Stadt Bad Münde am Deister

81. Änderung des Flächennutzungsplanes

Ergebnisse der erneuten Beteiligung der Behörden und sonstiger Träger öffentlicher Belange (§ 4a Abs. 3 BauGB) (2018)

Stellungnahmen der Behörden und sonstigen Träger öffentlicher Belange

Abb. 1: Rotmilan (Quelle: NLWKN 2009, verändert). Rot umrandet ist das Stadtgebiet von Bad Münster

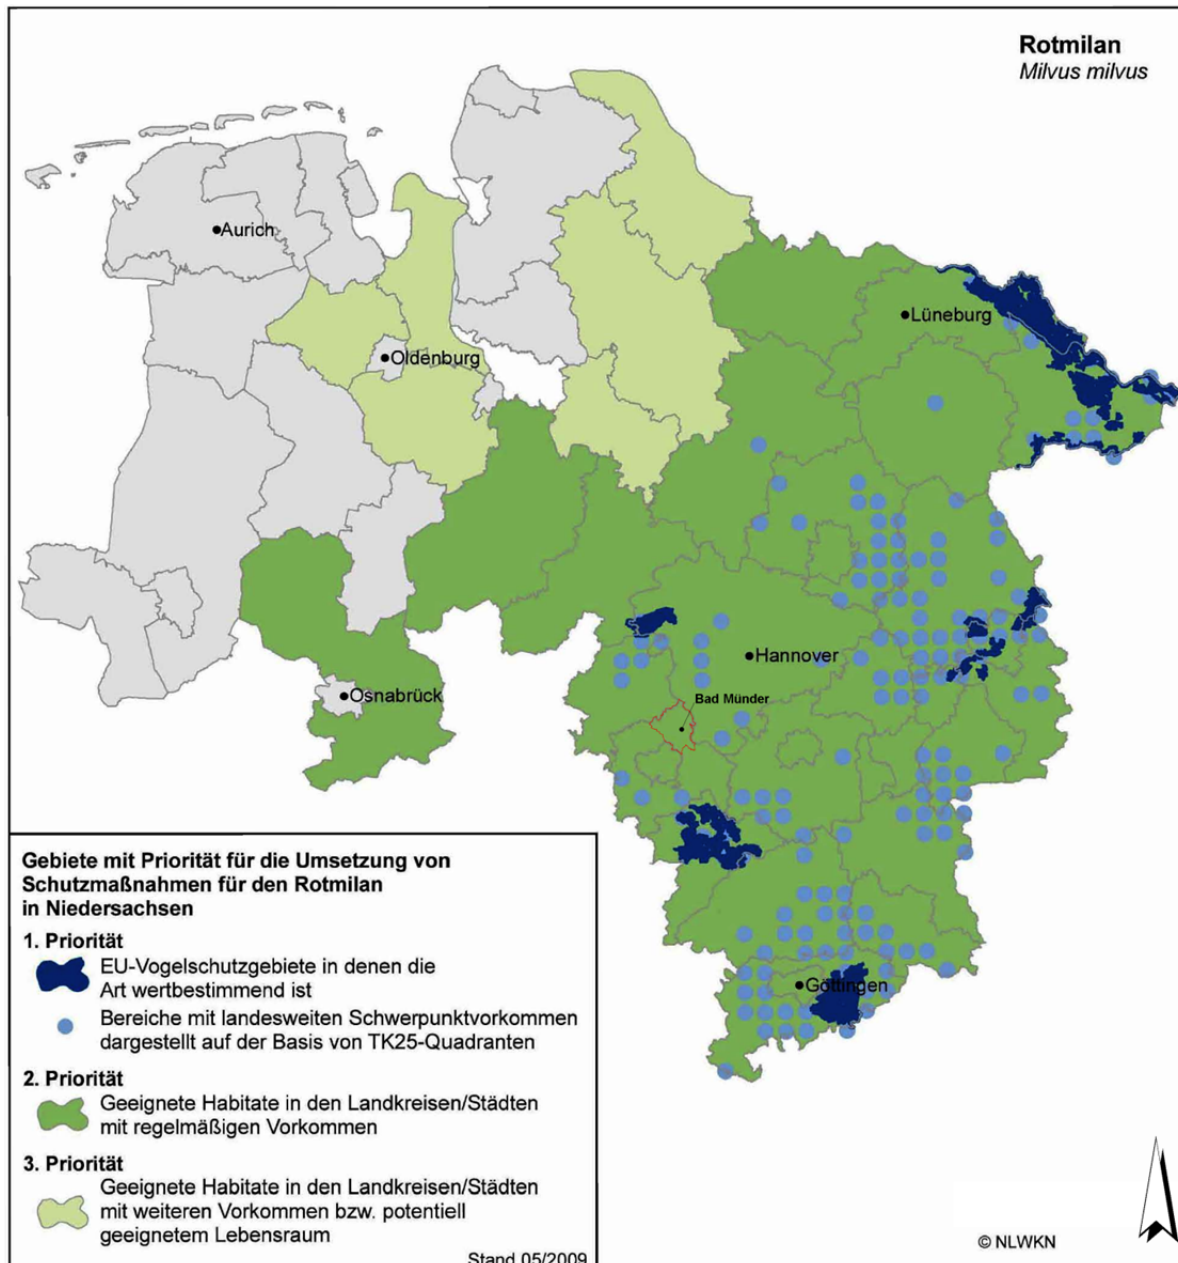
Selbst wenn aus fachlicher Sicht die Aussage des LK Schaumburg Berechtigung hätte, dass die Rotmilane im nordwestlichen Stadtgebiet von Bad Münster (sowie im Südosten der SG Rodenberg) in hoher Dichte vorkommen, dann stellt sich dennoch im zweiten Schritt die Frage, welche planerischen Konsequenzen hieraus zu ziehen sind:

Die Karte in Anhang 1.1 zum Artenschutzrechtlichen Fachbeitrag (2015, aktualisiert 2018) zeigt, dass im gesamten Stadtgebiet, jedenfalls auch im südlichen Teil desselben in hoher Dichte Rotmilane brüten. Insbesondere das Hameltal mit dem Süntel im Westen und dem Ithkopf im Osten weist ebenfalls eine hohe Dichte an Rotmilan-Revieren auf. Ein Freihalten dieser Rotmilan-Lebensräume von einer Windenergienutzung wäre nur möglich, wenn der Landkreis Hameln-Pyrmont die Windenergienutzung auf der Planungsebene der Regionalplanung steuern würde. Die Stadt Bad Münster hat keine anderen WEA-Potenzialflächen zur Verfügung als entweder im Nordwesten, oder im Südosten des Stadtgebietes - jeweils im Lebensraum des Rotmilans. Wollte die Stadt Bad Münster in dieser Situation auf eine Steuerung der Windenergienutzung vollständig verzichten - vermeintlich zum Schutz des Rotmilans - dann wird auf diese Weise nicht die Errichtung von
